**Dotyczy postępowania: BOR05.2302.66.2021.MSa**

Informujemy, iż w dniu 15.11.2021 r., do Zamawiającego, tj. Łódzkiego Oddziału Regionalnego Agencji Restrukturyzacji i Modernizacji Rolnictwa z siedzibą w Łodzi (kod:92 – 202) przy al. Piłsudskiego 84, wpłynęły pytania dotyczące zapisów postępowania na „**Dostawę, montaż oraz uruchomienie klimatyzatorów ściennych w wybranych jednostkach ARiMR na terenie województwa łódzkiego w podziale na zadania**”.

Zadanie 4 BP ARIMR Rogów

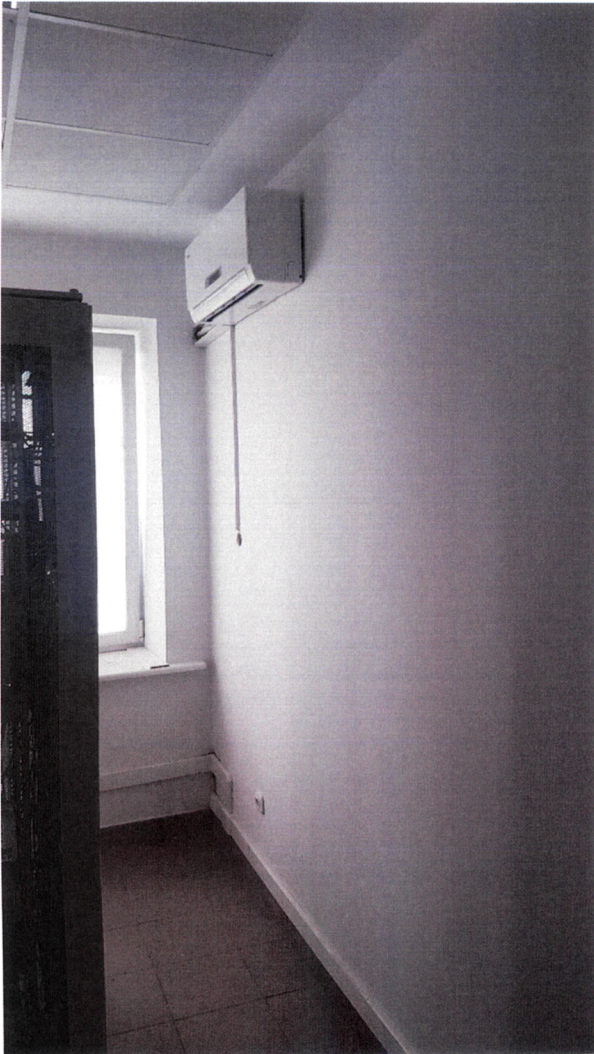
*-Czy jednostki zewnętrzne mają być zamontowane na elewacji (jeśli tak jaka wysokość), na gruncie czy na dachu budynku?*

*-Jaka jest przybliżona długość instalacji freonowych dla poszczególnych zadań?*

Dla Zadania 4 (Rogów) – montaż jednostki zewnętrznej na elewacji budynku w miejscu już istniejącej, długość instalacji freonowej ok. 1,5 m, w pomieszczeniu znajdują się korytka z poprowadzoną instalacją do klimatyzatora, który ma zostać wymieniony.
